Ministero della cultura

DIREZIONE GENERALE ARCHEOLOGIA BELLE ARTI
E PAESAGGIO
SERVIZIO V

Oggetto: **PROVINCIA DI SASSARI (Comuni di Ittiri e Villanova Monte Leone): Progetto per la costruzione ed esercizio di un impianto per la produzione di energia da fonte rinnovabile di tipo eolico, denominato "ALAS", costituito da 11 aerogeneratori da 6 MW e delle relative opere civili ed elettriche connesse, della potenza complessiva di 66 MW.**
Procedura riferita al Decreto legislativo n. 152 del 2006 – VIA (art. 23)
Proponente: RWE Renewables Italia S.r.l.
Parere tecnico istruttorio della Direzione generale Archeologia, belle arti e paesaggio (ABAP).

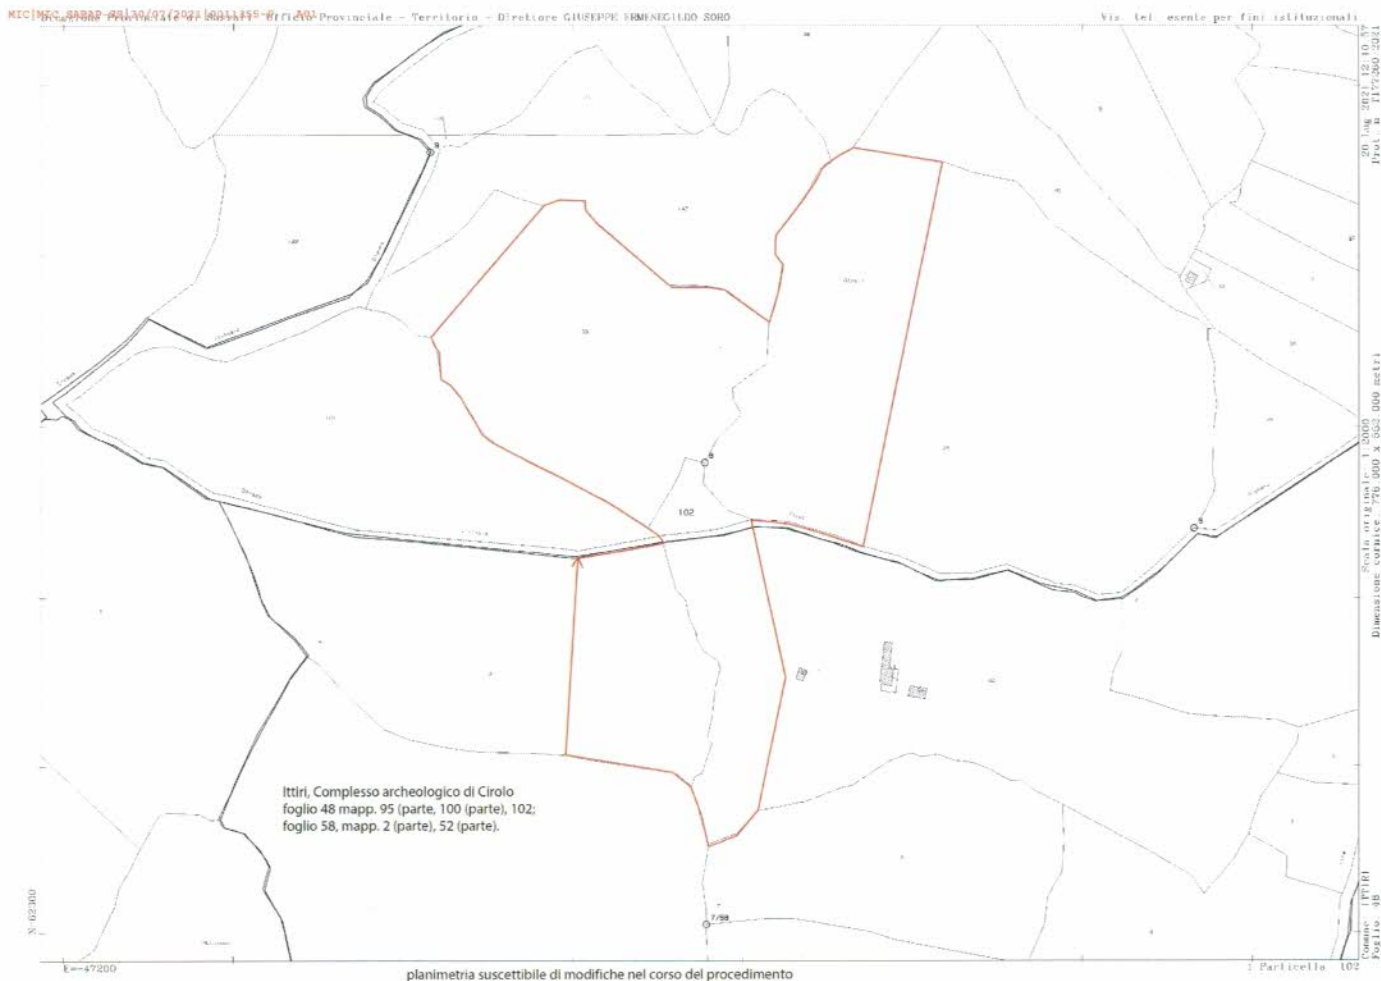
CONSIDERATO che al parere endoprocedimentale definitivo della Soprintendenza Archeologia, belle arti e paesaggio per le province di Sassari e Nuoro prot. n. 16416 del 09/11/2021 è allegata la seguente planimetria catastale, relativa all'avvio del procedimento di dichiarazione di interesse culturale per il complesso archeologico di Cirolo (avvio comunicato dalla competente Soprintendenza Archeologia, belle arti e paesaggio con nota prot. n. 11355 del 30/07/2021), che comprende per ora il nuraghe Cirolo o Piraruja e l'insediamento nuragico posto a nord di esso:
